AYUNTAMIENTO CONSTITUCIONAL.

MADRID.

*Expediente promovido a instancia de D. Diego Montaut y
Dutrie, como Director del Banco de Economias, para construir de
nueva planta la Casa propia de dicha Sociedad, sita en la Calle de
Requeros, num.º 13, manr.º 327=*

FACHADA POR LA CALLE DE REGUEROS-N.º 11.

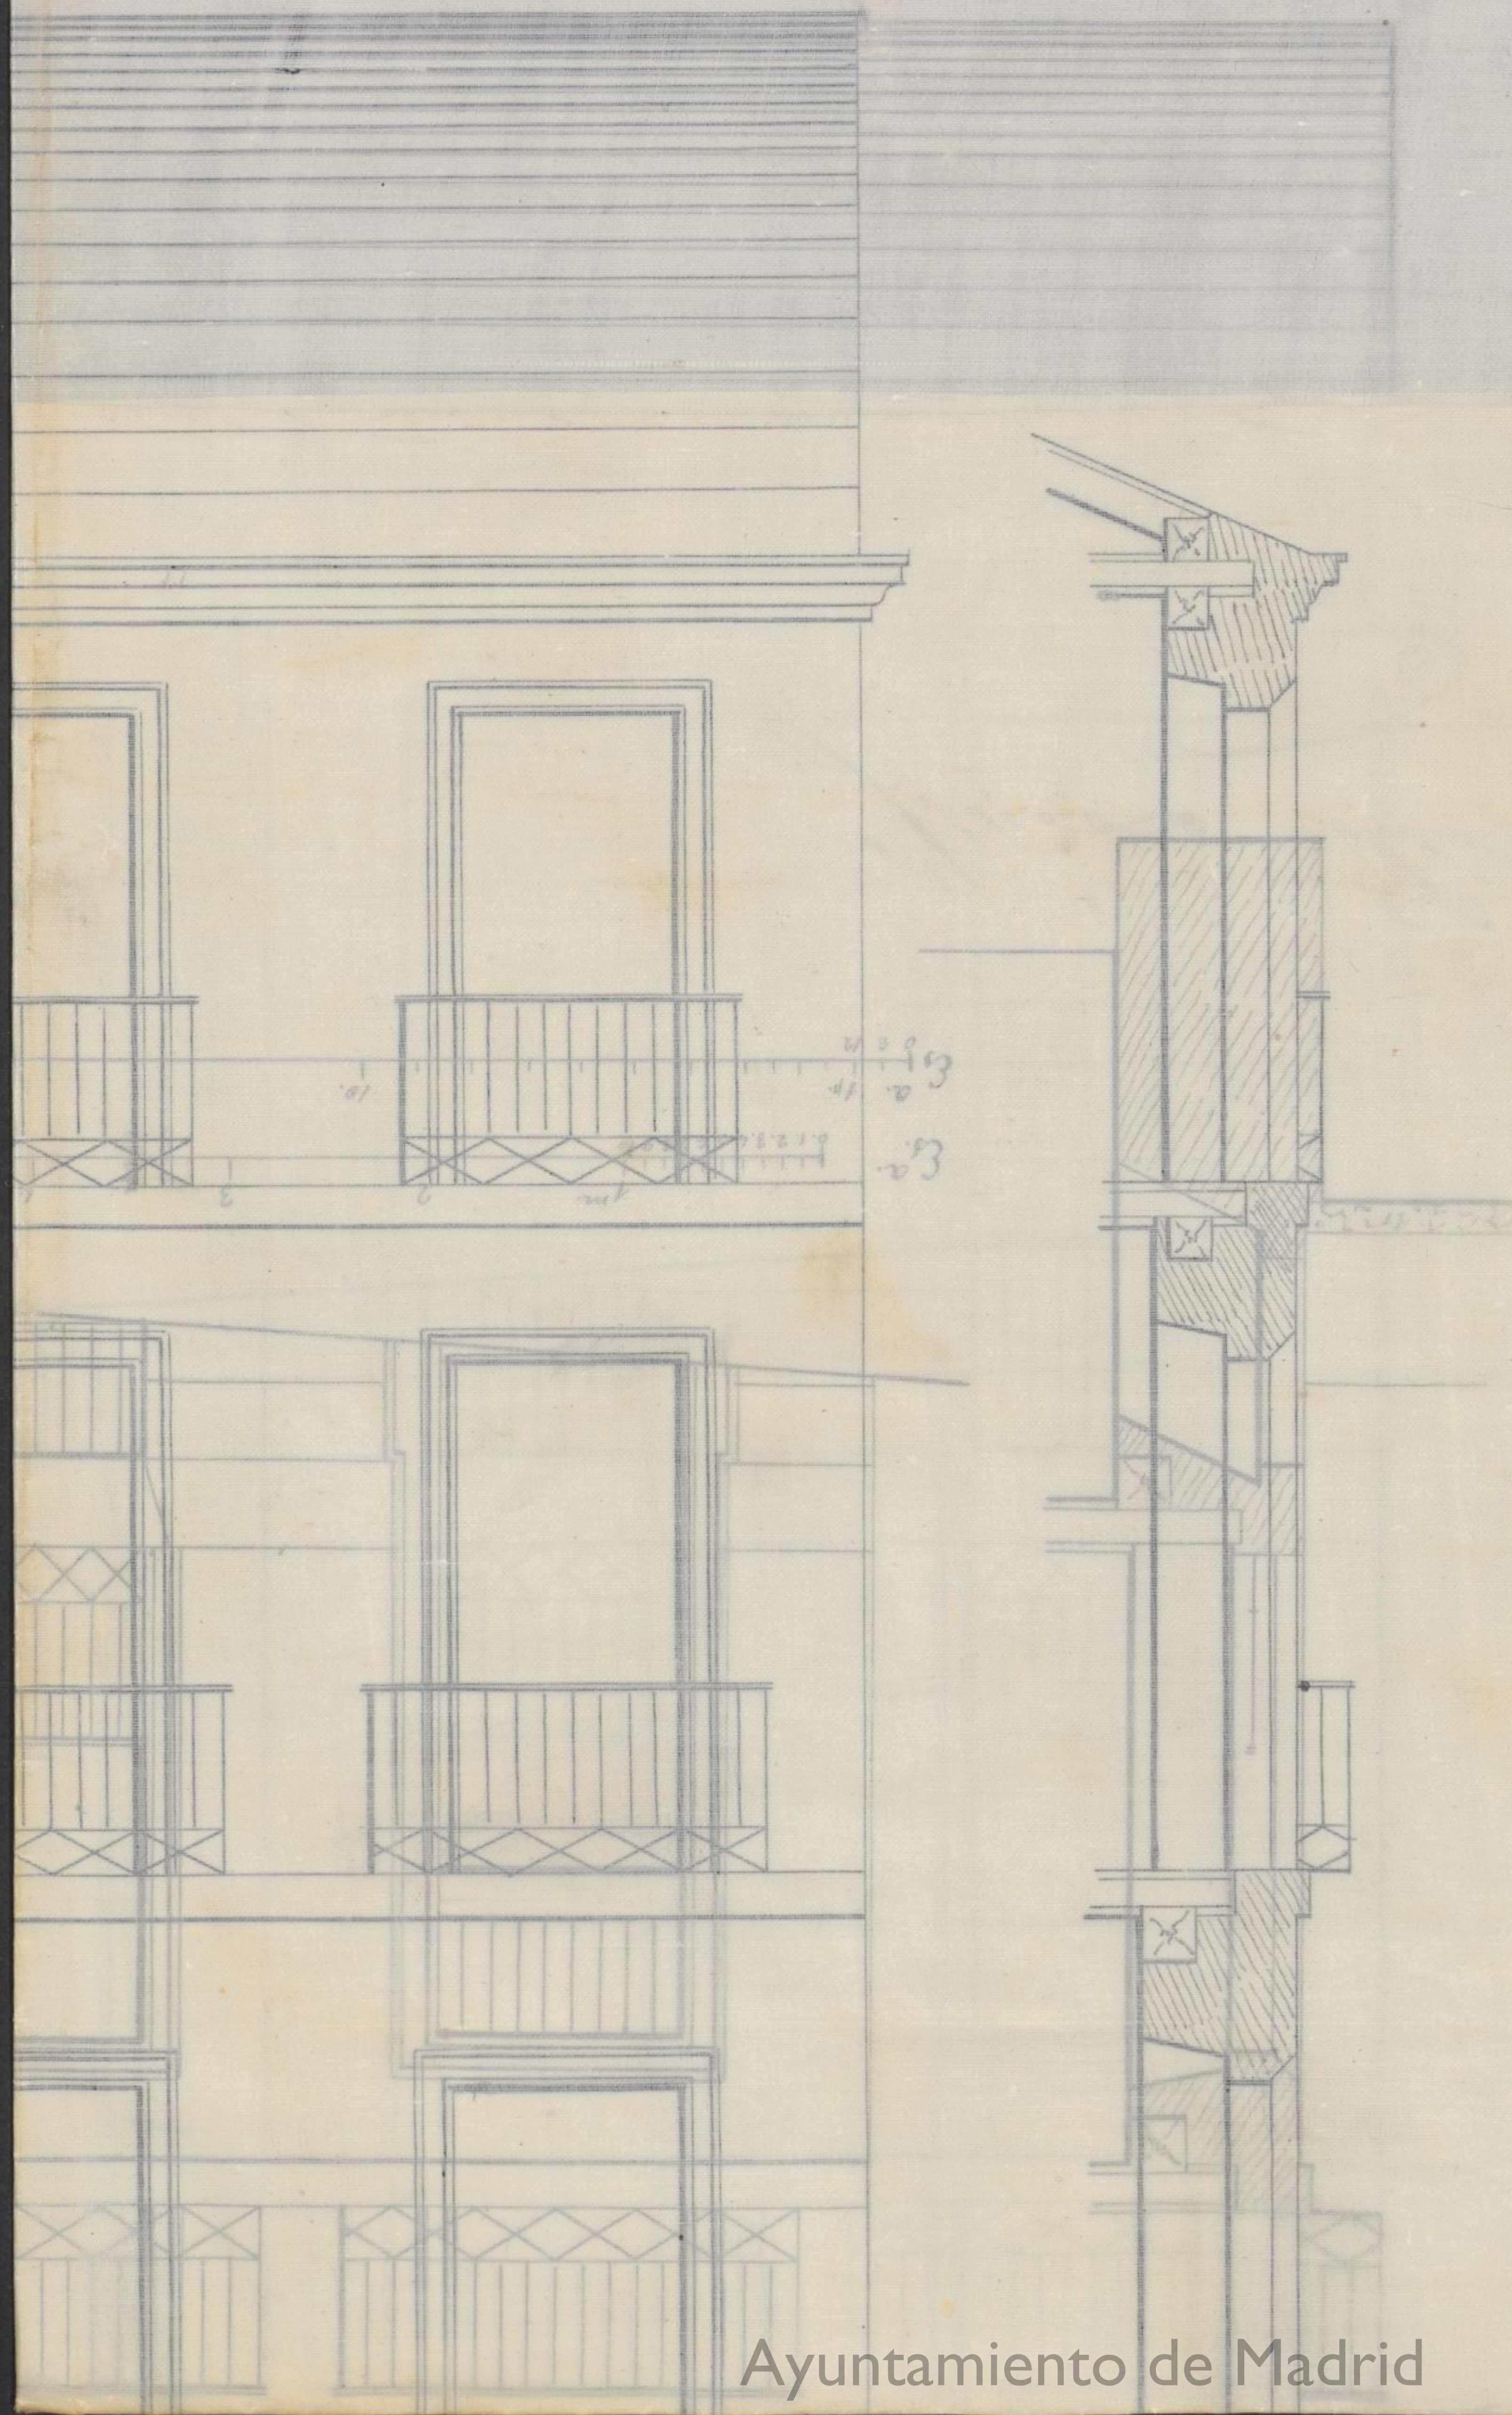
Examinado el plano de fachada
de la casa que se trata de cons-
truir de nueva planta por cuenta
de Don Diego Montaut y Du-
fir en la calle de Pequeños núme-
ro siete moderno, de la manzana tre-
cientas veinte y siete, formado por el
Arquitecto de la Real Academia de
Bellas Artes de San Fernando Don
Gidoro Lerma, le hallo conforme
a lo prevenido en la Real orden
de 10 de Junio de 1754, por lo que
no veo inconveniente en que V. S. S.
se sirvan conceder la licencia que
se solicita, siempre que en la cons-
trucción se atengan al diseño presenta-
do y a las reglas siguientes.

1.ª Los muros han de construirse
sobre terreno firme con poder

nal vivo y merla de cal y arena, dando
los cuatro pies de espesor hasta catorce
centímetros mas bajo del curvo de la calle,
en donde retallándose catorce centímetros
de cada lado se sentara el zócalo general
de cantería de ochenta y cuatro centímetros
de alto por lo menos, y otros ochenta y cua-
tro centímetros de grueso, resultando dos li-
neas descontinuas en el punto mas eleva-
do de la calle y continuando estas a nivel
en toda la linea de fachada hasta el
mas bajo.

2ª Sobre el referido zócalo y con un espe-
sor seguirá la fachada de fábrica de la
dicho y merla de cal y arena hasta la
altura del piso principal, y de la misma
fábrica los demás pisos con inclusion de los
arcos de puertas y ventanas, sin permi-
tirse los continuados, retallándose por
la parte interior y proporcionalmente
en cada muro, a fin de que resulte a la
altura del alero del alero de setenta
centímetros de espesor, el cual podrá
ejecutarse segun el parecer de los

gusto Directa, su esbelta y su vuelo regular, colocando sobre el mismo una línea general de plomo para reunir las aguas y dirigirlas a la alcantarilla general por bajadas también de plomo embidas en los muros de fachada, o en la parte exterior en los rehundidos que forman los pabellones, procurando contribuir al ornato y decoración de las mismas.

4.^a El vuelo de los balcones del piso principal no exceda de una vara y dos centímetros, ni de veinte y ocho centímetros los del segundo y tercero, dándoles un metro y cinco centímetros de altura y al intervalo de los balaustrados once centímetros, quedando las patillas bien recibidas en el grueso de las fachadas veinte y ocho centímetros por lo menos.

4.^a En las puertas no habrá batientes ni pedaneros, a fin de no entorpecer el tránsito público.

5.^a Las aceras serán de losas de piedra barroquina de catorce centímetros de espesor y ochenta y ocho centímetros de salida,

entandolas con mortero de cal bajo la va-
sante que se indica en el informe de ali-
neacion, sin establecerse lumbraes hori-
zontales en las murallas, debiendo estas colo-
carse entre las mochetas de las puertas o
aplomo de los huecos.

6.^a Se rebocaran las fachadas ~~mantenido~~
en buen orden de construccion, pintando
de un color claro al oleo las puertas y
colocando sobre la del portal el sinue-
ro de la canch. #

7.^a El Arquitecto de la seccion podra
siempre que lo crea conveniente renovar
en la obra, estando ademas los due-
ños obligados a dar aviso notado el co-
lo de canteria, curando el gres principal
cubriendo el alero y despues de total-
mente concluida la finca con objeto
de renovar si se halla en estado de
algunlarce.

8.^a # En la construccion de andamios
de fachadas se dispondra que las aluaz
sue de resmas colocadas frente a los
huecos, a excepcion de las de los estremos

que estaban en la buca de las mediane-
rias, siendo las puertas de maderos de a' tres
y los tabloner de buena calidad sin nudos se-
tados, poniendo tres en el ancho de cada
andamio, cuidando el Sr. Arquitecto no
se carguen demasiado, y para evitar en lo
posible todo incidente desagradable, se colo-
caban maderos de a' ocho y de a' diez entre
las almas que sirven de antepechos, ele-
vándolos de los tabloner unos cuatro pies,
procurando al establecer los pescantes
la mayor solidez posible, como igual-
mente en los andamios interiores ~~en~~ O. I. S.
en vista de lo expuesto y con la superior
instrucción acordaron lo que estrema mas
justo y acertado. Madrid 21 de Setiem-
bre de 1864.
